特定廃棄物管理施設の変更に係る設計及び工事の計画の認可申請書における搬出入室  
クレーンの設計について

図1 着底前後の吊り具の状態

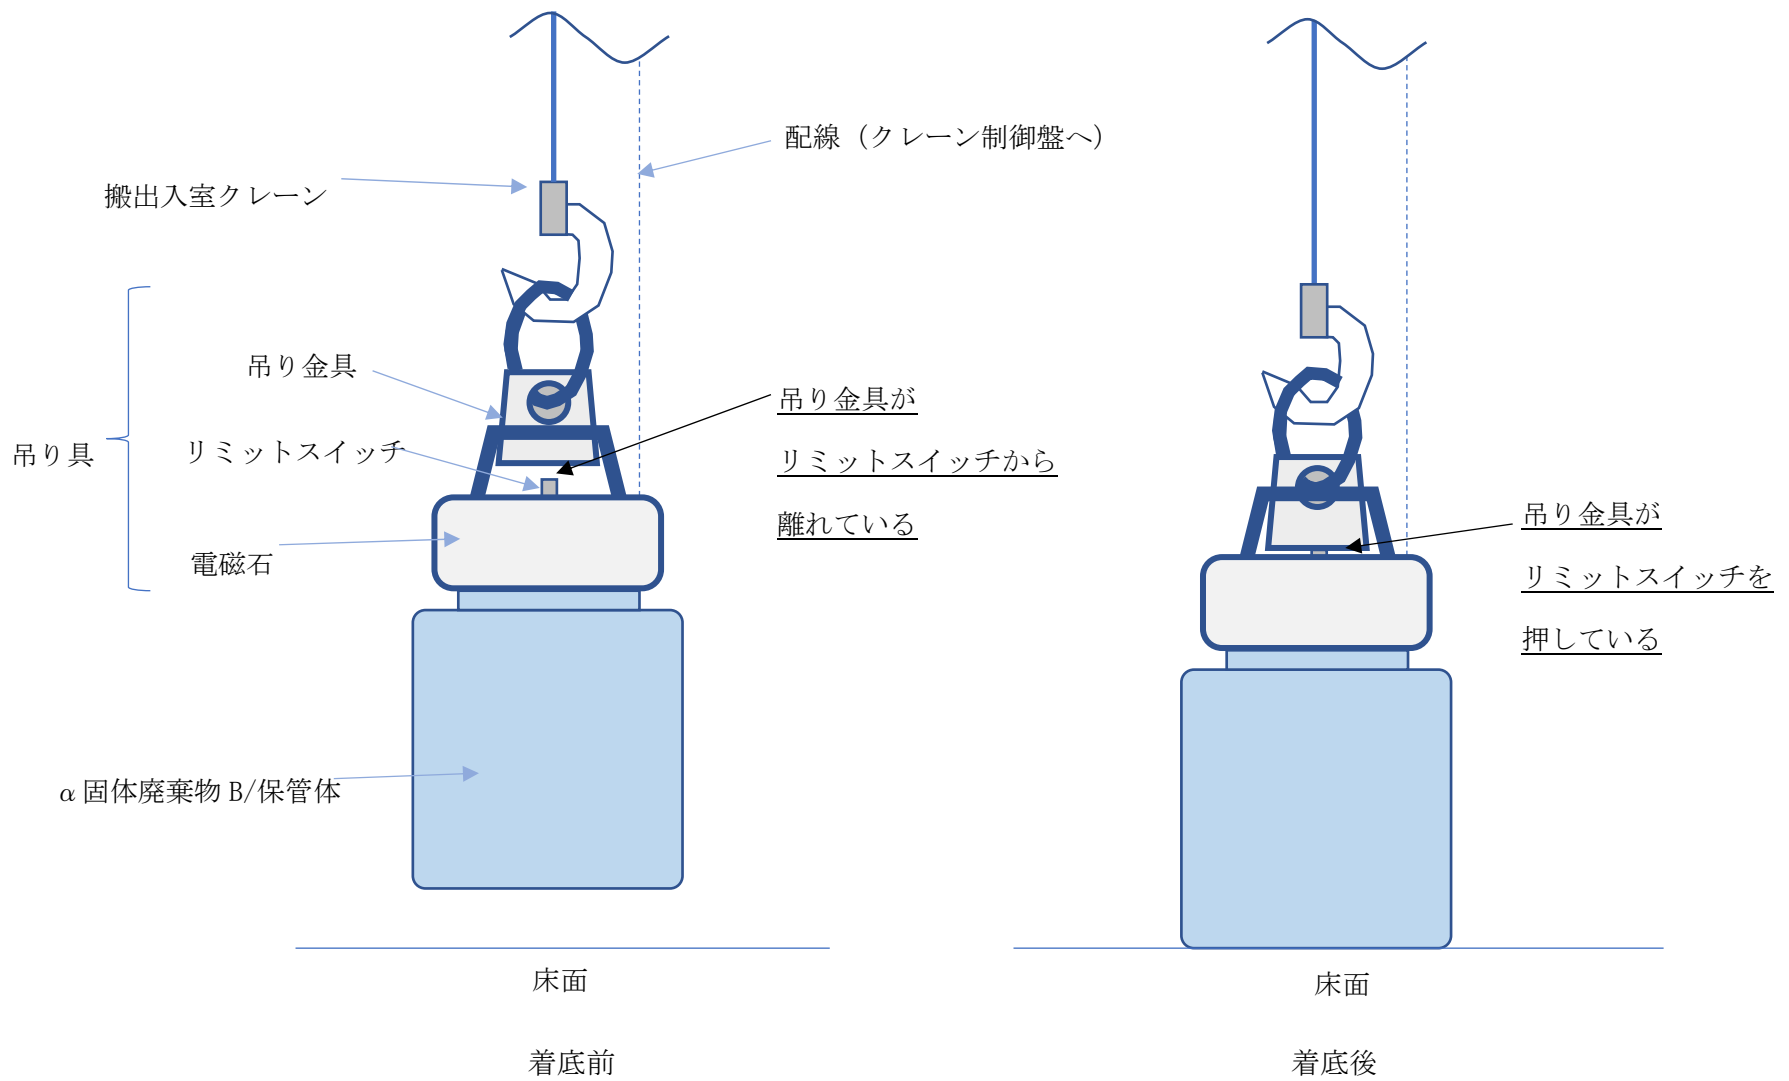
- 搬出入室クレーンの「 $\alpha$  固体廃棄物 B 及び保管体の着底を確認できる構造」について、説明のこと。

$\alpha$  固体廃棄物 B 及び保管体を搬出入室クレーンで吊る際は、吊り具を使用する。

吊り具は、吊り金具・リミットスイッチ・電磁石で構成され、このうち吊り金具は、電磁石と連結されており上下方向に可動する。吊り金具の下にはリミットスイッチがあり、この配線はクレーン制御盤に接続されている。

吊り具を引き上げる際は、吊り金具が上向きに可動し、下面はリミットスイッチから離れる。吊り具を床面等に着底させると、吊り金具が自重で下向きに可動し、下面がリミットスイッチを押下する仕組みとなっている。

$\alpha$  固体廃棄物 B 及び保管体をクレーンで吊ると、吊り金具の下面がリミットスイッチから離れ、 $\alpha$  固体廃棄物 B 及び保管体を床等に着底させると、吊り金具はリミットスイッチを押下する。この信号がクレーン制御盤へ表示され、着底を確認できる設計となっている。着底前後の吊り具の状態を図 1 に示す。

なお、リミットスイッチの作動により、クレーンの巻き下げを自動停止させる設計となっている。
